**OGGETTO: DETERMINA DIRETTORIALE.**

**Procedura di Verifica di Ottemperanza (V.O. 68), ex art. 185, comma 4 e 5, del D.Lgs. 163/2006 e ss.mm.ii. "Asse Ferroviario Monaco-Verona. Accesso Sud alla Galleria di Base del Brennero. Progetto Definitivo del Sub Lotto Funzionale "Fluidificazione del traffico ed interconnessione con la linea esistente" del Lotto I Fortezza-Ponte Gardena".**

Parere n. 957 del 8 giugno 2012

Progetto definitivo Asse ferroviario Monaco -Verona. Accesso alla galleria di Base del Brennero. Lotto I Fortezza - Ponte Gardena Sub lotto  
"fluidificazione del traffico ed interconnessione con la linea esistente".

Figura 10 – Confronto tra localizzazione dell'opera Progetto preliminare (seppia) e Progetto definitivo (blu)

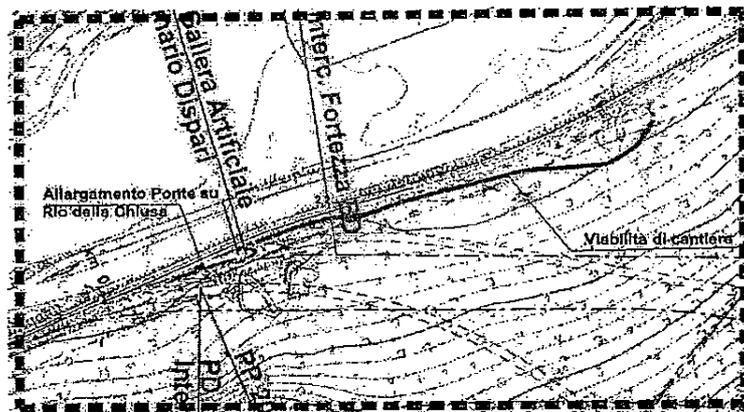
1 - Con riferimento alla relazione di rispondenza al progetto preliminare e alle prescrizioni della deliberazione CIPE N. 82 del 18.11.2010 produrre elaborati piano altimetrici di confronto tra progetto preliminare approvato e progetto definitivo prodotto, di scala opportuna atti a consentire l'esclusione di variazioni alla localizzazione dell'opera e di eventuali varianti sostanziali;

A seguito delle integrazioni richieste sono prodotti elaborati di confronto. A seguito della valutazione di merito si condivide la valutazione del Proponente secondo la quale le modifiche ed ottimizzazioni introdotte rispetto al progetto preliminare non alterino le caratteristiche tecnico-funzionali dell'opera né la sua localizzazione.
